Avis IRSN n° 2019-00229

Objet : Demande de complément d'avis concernant l'annexe au projet de décision du Directeur Général de l'Agence nationale de sécurité du médicament et des produits de santé (ANSM) fixant les modalités du contrôle de qualité des installations de mammographie numérique

Annexe 1 à l'Avis IRSN/2019-00229 du 15 octobre 2019

Commentaires et propositions de modifications sur l'annexe du projet de décision
fixant les modalités du contrôle de qualité des installations de mammographie numérique

Critères d'acceptabilité de la dose glandulaire moyenne

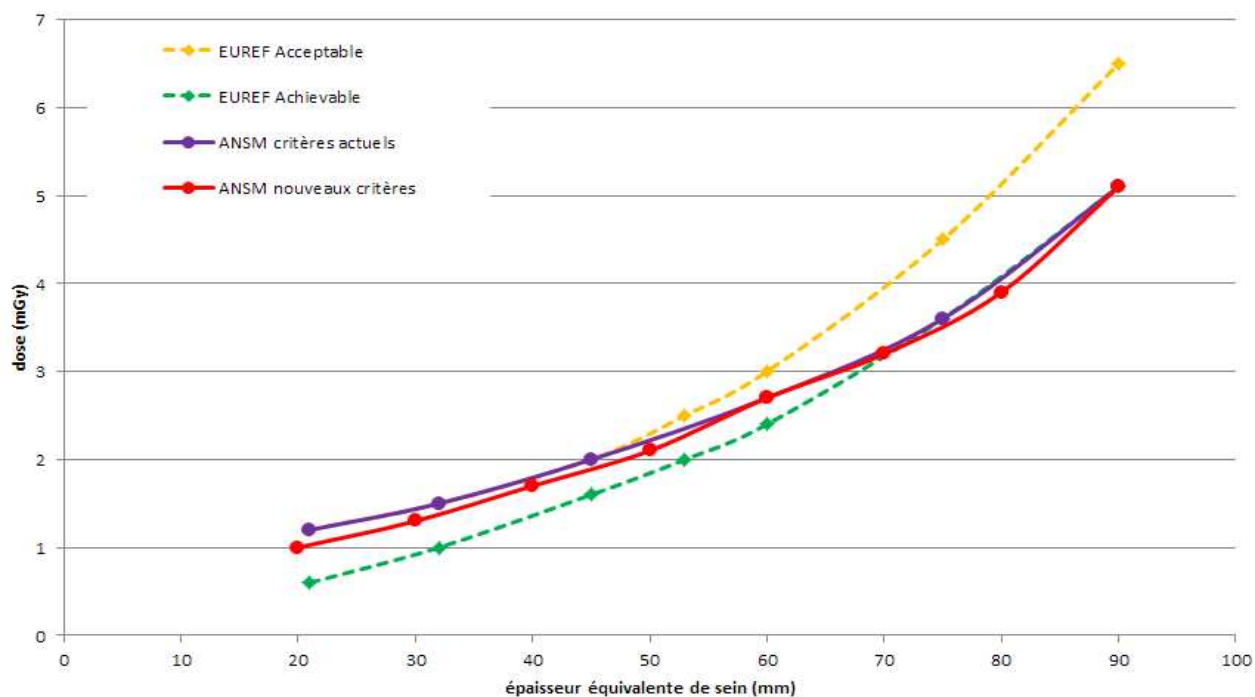
| 8.5.8.4 | Dose glandulaire moyenne | Critères d'acceptabilité | Epaisseur de sein équivalente (mm) | Dose glandulaire moyenne maximale (mGy) | <p>Les nouveaux critères d'acceptabilité proposés pour la dose glandulaire moyenne sont plus stricts que les critères actuels de la décision de l'ANSM.</p> <p>Pour 80 mm, le critère est même plus strict que le critère « achievable » d'EUREF (cf. figure en annexe 2).</p> <p>A réajuster le cas échéant.</p> |

Les nouveaux critères d'acceptabilité proposés pour la dose glandulaire moyenne (en rouge) sont plus stricts que les critères actuels de la décision de l'ANSM (violet).
Pour 80 mm, le critère est même plus strict que le critère « achievable » d'EUREF (vert).
